Blerick, 2 april 2019

Afdeling Bestuursrechtspraak van de Raad van State
Postbus 20019
2500 EA Den Haag

Onderwerp: Windpark Greenport Venlo, deskundigenverslag STAB d.d. 8 maart 2019

Kaart 5 Provinciale Omgevingsverordening

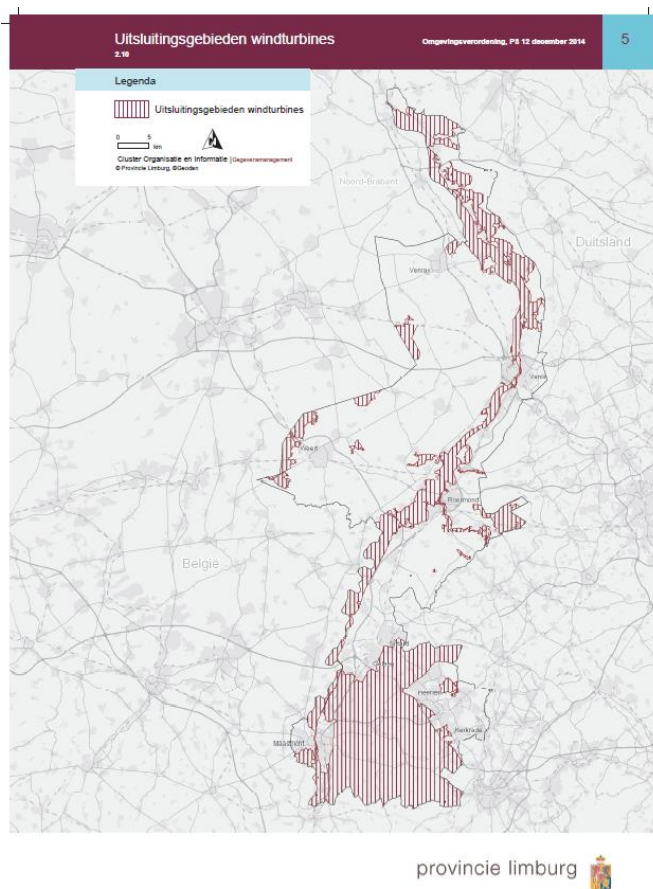
De omgevingsverordening geeft op kaart 5 aan wat de uitsluitingsgebieden zijn. Er wordt in de omgevingsverordening niet gesproken over voorkeursgebieden. Mag je dan zomaar de conclusie trekken, dat je overal buiten de uitsluitingsgebieden windturbines mag neerzetten? Nee, natuurlijk niet. Dan zou de hele uitgebreide voorkeursgebieden-discussie in het kader van het POL2014 geen enkele zin hebben gehad. Dan zou de plankaart energie van het POL2014 (waarop aangegeven uitsluitingsgebieden én voorkeursgebieden) geen enkele zin hebben, dan zouden constateringingen zoals " *Uit het plan-MER blijkt dat deze gebieden voldoende potentie hebben om de opgave te verwezenlijken.*" zinloos zijn.

Indicatiecontouren van laagfrequente binnengeluidsniveaus (LpALF, Deense methode)
Rood: 20 dB wordt bij 33 % van de woningen met slechtste geluidsisolatie overschreden
Oranje: 20 dB wordt bij 10-20% van woningen met slechtste geluidsisolatie overschreden

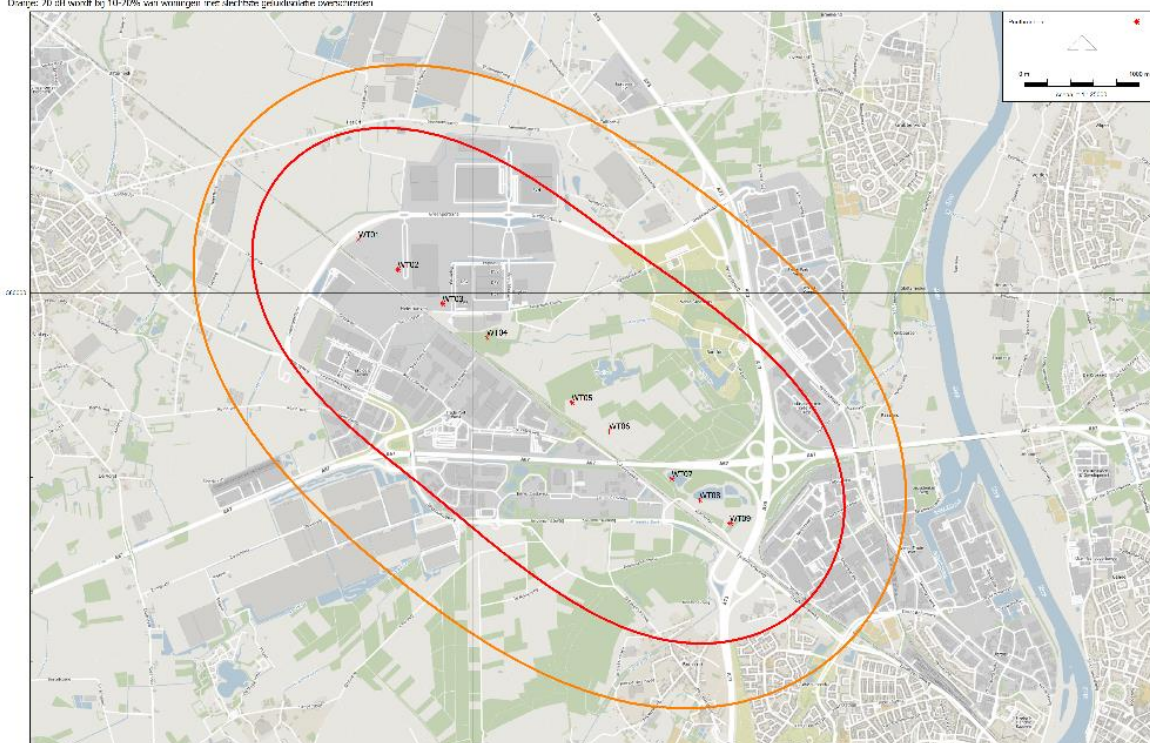
In de reactie van 27.02.2018* heeft Peutz het volgende kaartje toegevoegd:

Ter toelichting: de hinder die wordt ondervonden van laagfrequent geluid neemt sterk toe wanneer het geluid de 20 dB overschrijdt.

Bestemmingsplan "Natuurontwikkeling Zaarderheiken", inrichtingsplan

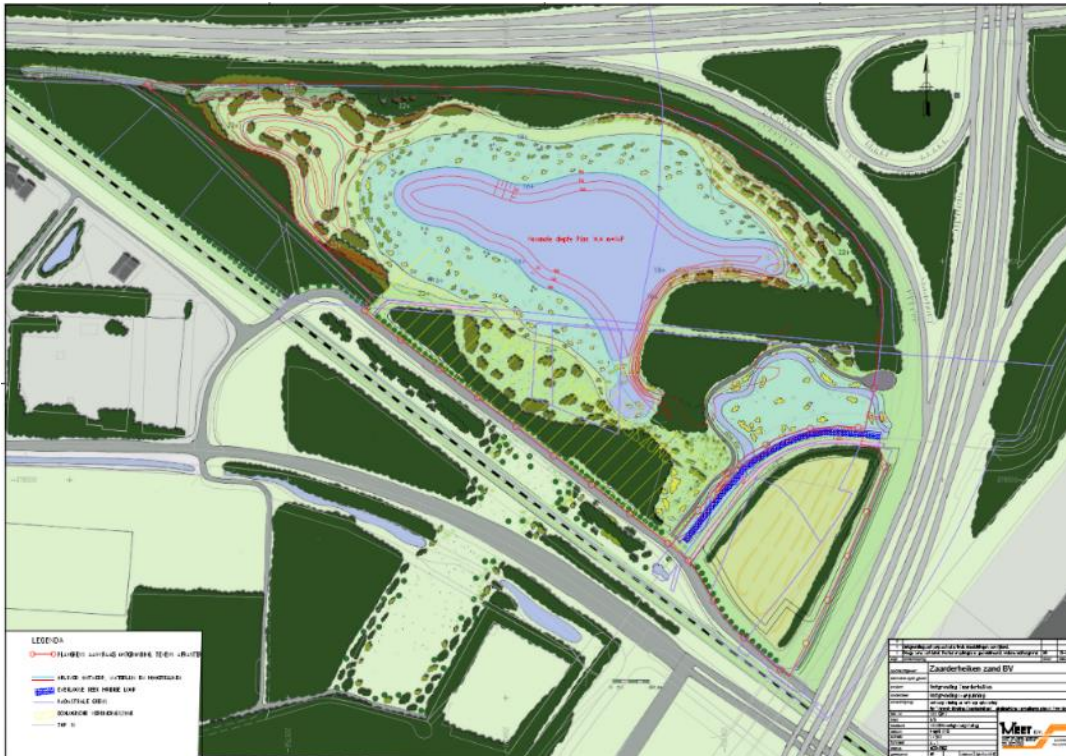
Daarbij zijn wij ook uitgebreid ingegaan op het bestemmingsplan "Natuurontwikkeling Zaarderheiken". In het MER wordt er vanuit gegaan dat er door de hier aan de orde zijnde ontgronding kansen ontstaan om bijvoorbeeld in de directe omgeving van de windturbines geen bos of water aan te leggen of te laten ontstaan.

Het inrichtingsplan van het onlangs vastgestelde bestemmingsplan gaat echter uit van een grote, diepe waterplas en natte natuur. Dus geheel in strijd met de aannames van het MER op dit vlak.

Het betreft hier de lob van verkeersknooppunt Zaarderheiken waar de 3 windturbines richting Blerick (nummer 7,8, en 9) gepland zijn die een totaal afwijkende maatvoering/andere tussenafstand hebben vanwege de beperkte ruimte tussen de Rijkswegen. Relevant is dat het hier NNN-gebied (Nationaal Natuurnetwerk) betreft waarover een verbindingszone vanuit Crayelheide/Koelbroek loopt.
